ÉDIFICE LE WINDSOR
1160-1170 rue Peel, Montréal

PROJET DE « CONSTITUTION DU SITE DU PATRIMOINE
DU SQUARE DORCHESTER »

Mémoire présenté au
Conseil du patrimoine de Montréal

30 novembre 2011

Figure 4

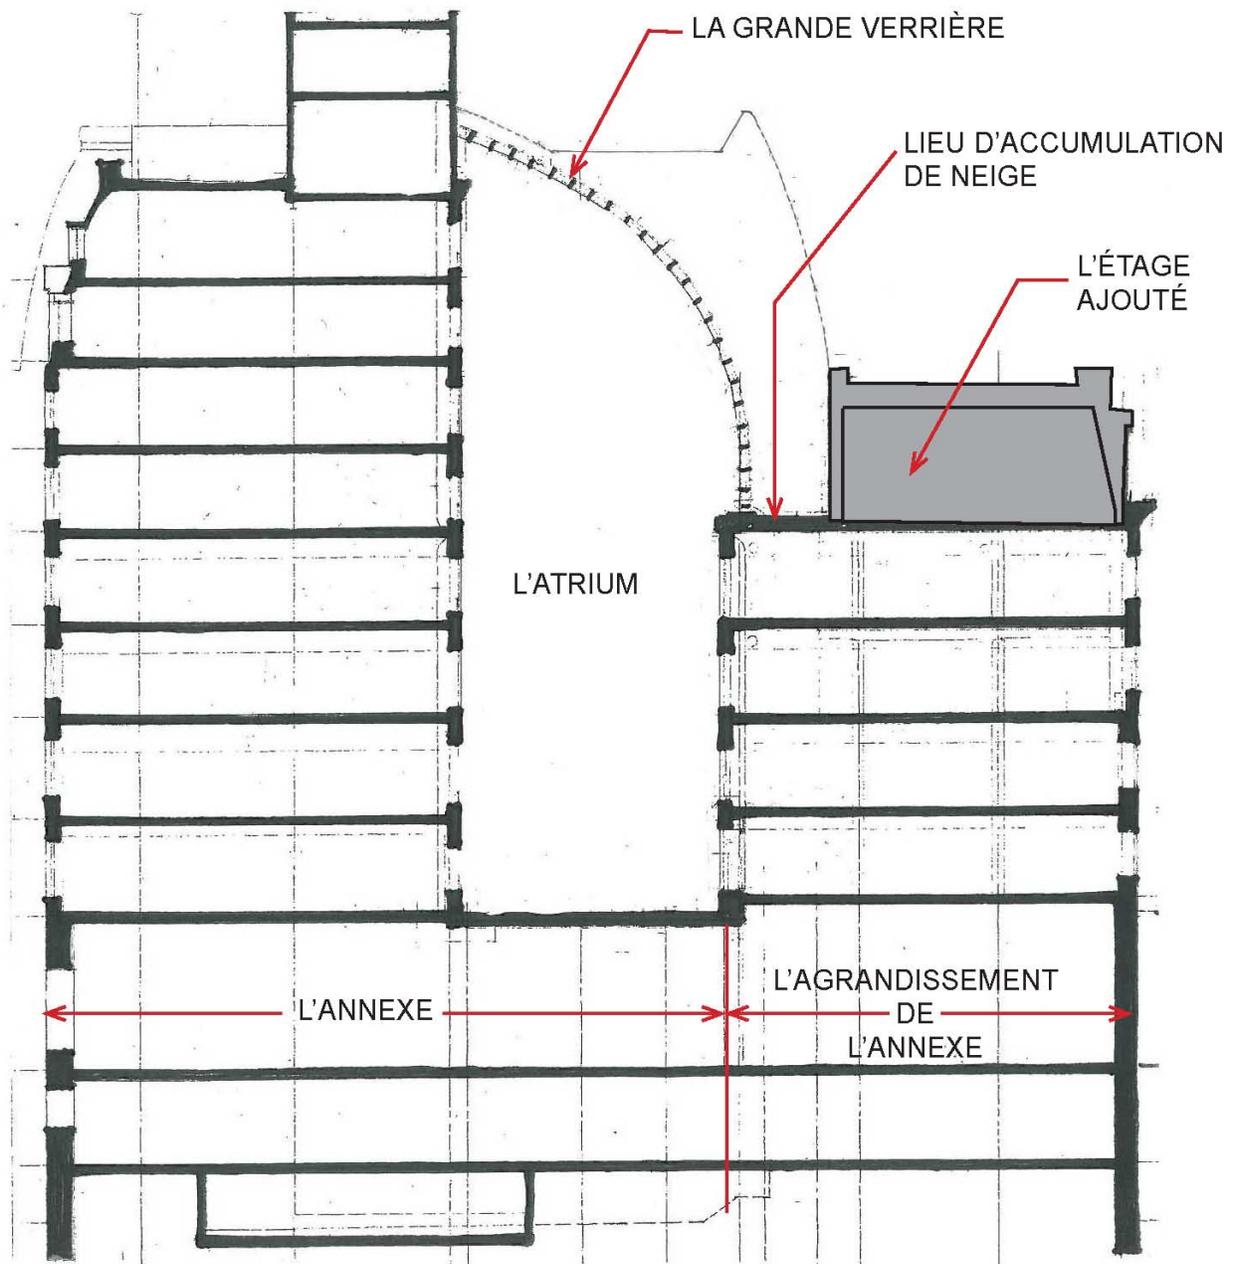
D'autre part, la plus grande partie de l'aire du bâtiment de l'agrandissement peut difficilement recevoir un 6^e étage en raison de la présence de la grande verrière qui prend naissance au niveau du toit de l'agrandissement (fig. 4). L'espace exigu qui serait formé entre le nouvel étage et la verrière (fig 5) constitue un endroit favorable aux accumulations de neige, laquelle ne peut à toutes fins pratiques être évacuée. La neige emprisonnée constituerait une charge vive non prévue que la verrière ne pourrait supporter et un danger important d'infiltration d'eau.

Vu les difficultés inhérentes exposées ci-haut, nous ne recommandons pas la restitution de cet étage.
